OBJETO: Contrato 2200 – Diciembre 2011 para la complementación de los estudios y diseños definitivos (fase III) para la Solución Integral del paso sobre el Río Magdalena en Barranquilla.

VOLUMEN No.2: CAPITULO 5 SEGURIDAD VIAL

29 de Noviembre de 2013

CONSORCIO ECOPUENTES

Figura 5 Ubicación para el Delineador de obstáculo

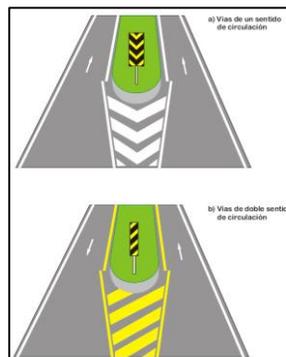
- Faltan señales de Hito de Arista ejemplos señales "V" y "///" ilustración del manual de señalización, en la zona adyacente al proyecto.

Foto 2 Vía del puente Pumarejo al peaje Laureano Gómez.

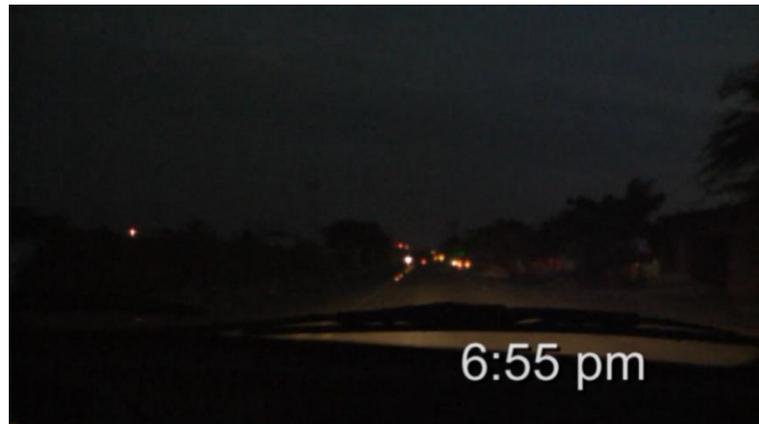
- Iluminación deficiente en el tramo del puente Pumarejo al peaje Laureano Gómez.

Carrera 10 - Diagonal 5

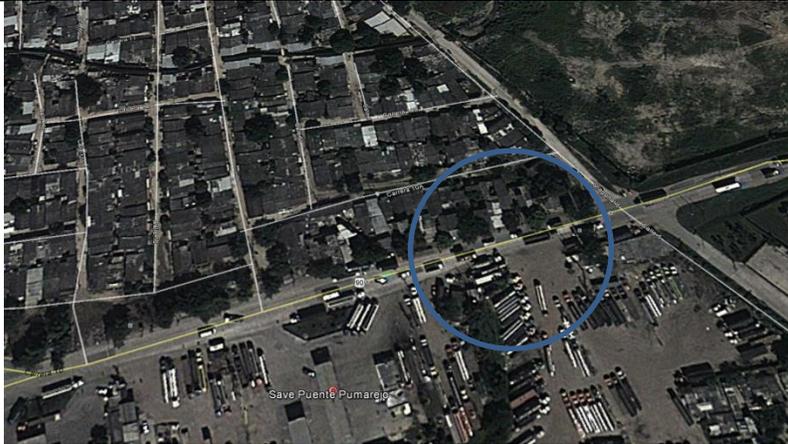
- Parqueo de vehículos en zona prohibida
- Ausencia de tachas reflectivas.
- No hay paso peatonal.
- La capacidad de la vía se ve afectada.

- Es importante la demarcación.
- Se debe adelantar campañas intensivas sobre la utilización del corredor por parte de los peatones y alentarlos a cruzar exclusivamente por esquinas.
- Se debe controlar el parqueo de vehículos.

Carrera 10 – Diagonal 5

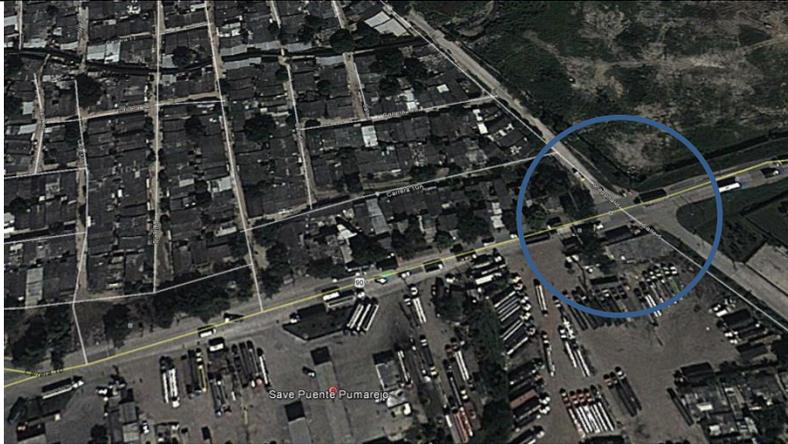
- Entrada y salida de vehículos a la Diagonal 5.
- El conflicto con las motos

- Se debe contemplar el acceso a la Diagonal 5 del lado de la AAA.
- La reglamentación de tránsito de las motos.

Subida al puente Pumarejo

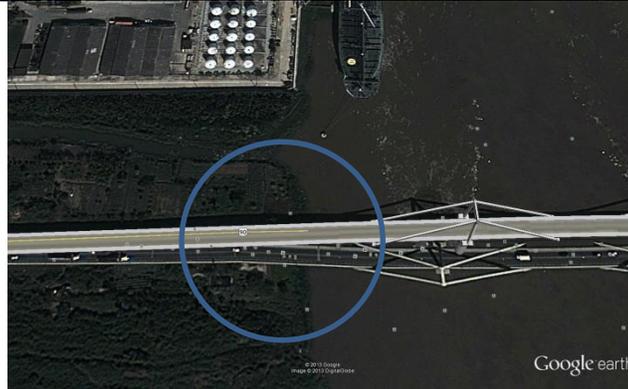
- El conflicto de los vehículos de transporte de tracción animal
- El conflicto de los peatones en la vía

- Se debe contemplar poner en ejecución la ley de transporte de tracción animal
- Se debe contemplar los andenes protegidos y seguros para los peatones.

Puente Pumarejo

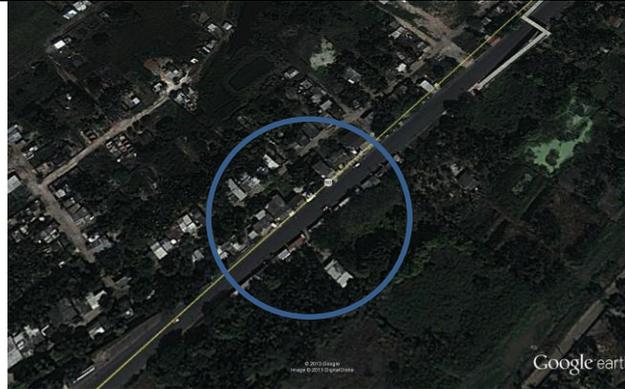
- El conflicto de los vehículos de transporte de tracción animal
- El conflicto de las motos
- El conflicto del tránsito de vehículos de carga extra pesada y extra dimensionada.

- Se debe contemplar poner en ejecución la ley de transporte de tracción animal
- Se debe contemplar un carril exclusivo para las motos, protegido.
- El carril de diseño debe poder alojar vehículos de carga extra pesada y extra dimensionada, para que no formen conflicto con ningún tipo de usuario de la vía.
